改善箇所説明図

改善の内容

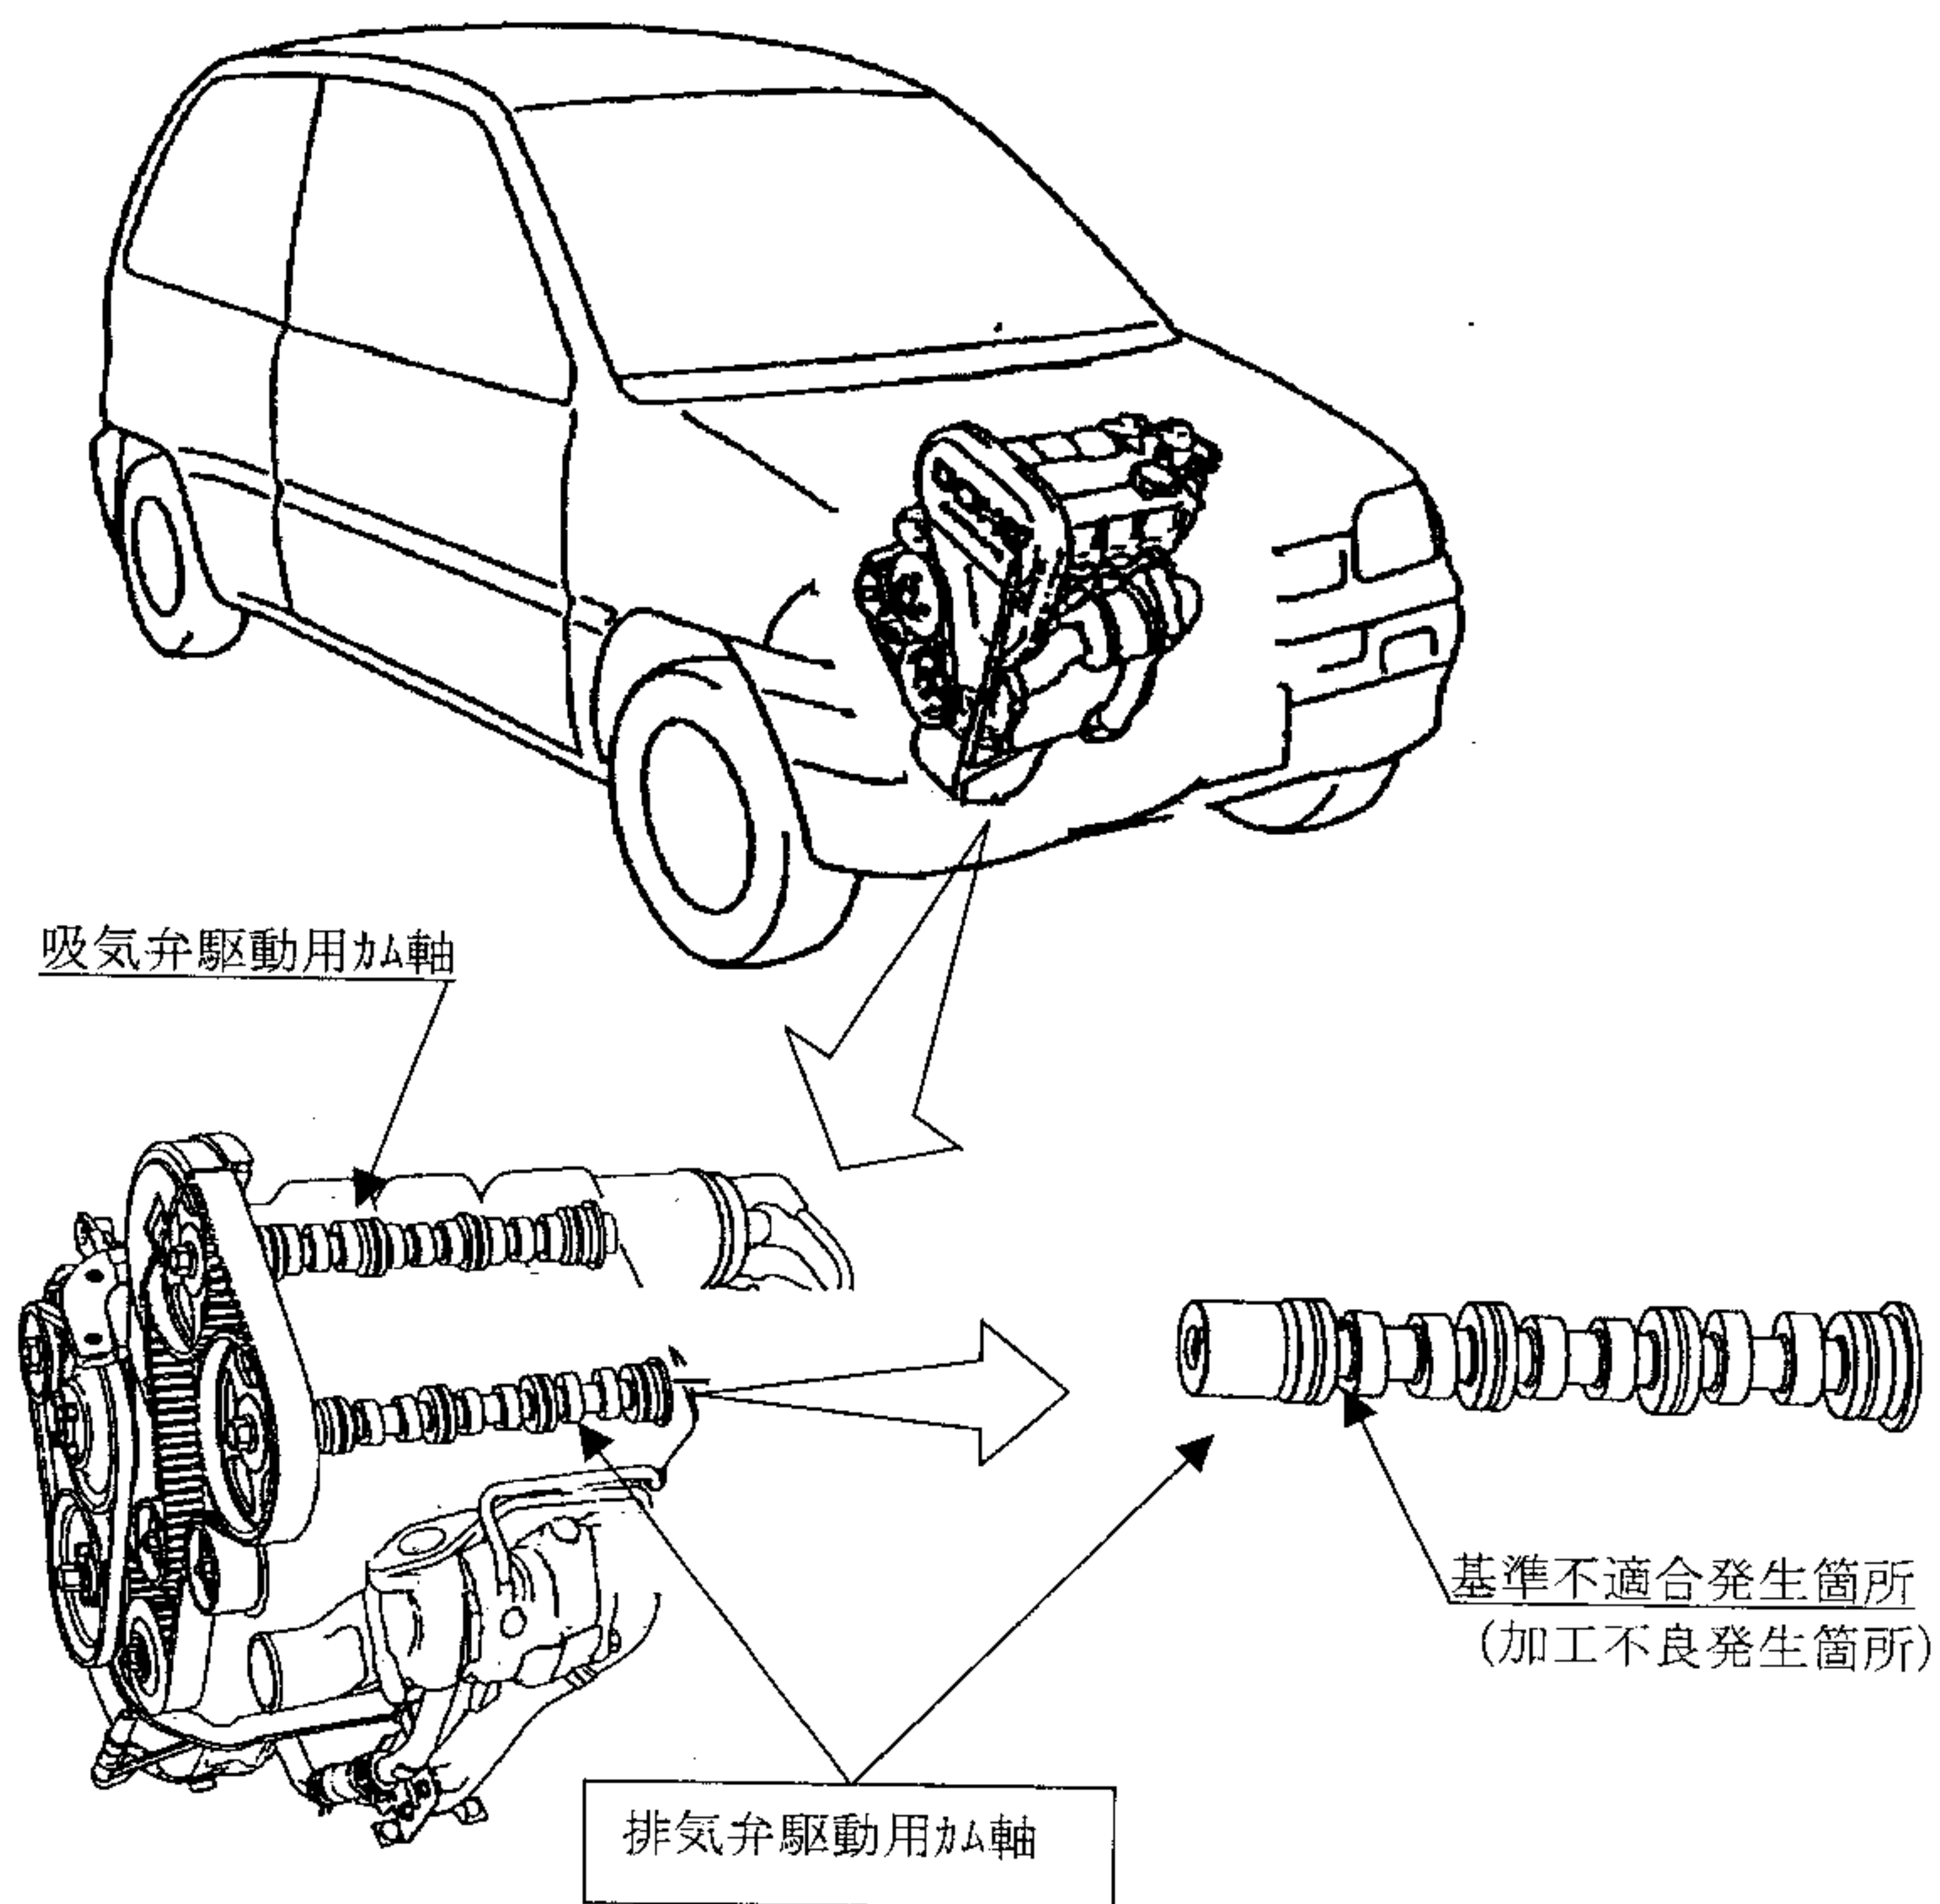
原動機の排気弁駆動用カム軸製造時の加工不良により、当該排気弁駆動用カム軸に傷（油穴用ボス（突起）部）が付いたものがあり、このままの状態で使用を続けると、最悪の場合、排気弁駆動用カム軸が折損し、排気弁の開閉ができなくなり、原動機が停止し、再始動できなくなるおそれがある。

全車両、当該排気弁駆動用カム軸を点検し、未対策品が装着されている場合は、対策品と交換する。(対策品の供給に時間を要することから、当面の暫定措置として、全ての使用者に不具合内容を通知し、順次、排気弁駆動用カム軸を対策品と交換する)

識別：排気カムハウジングのオイルフィラキャップ部に黄色ペイントを塗布する。
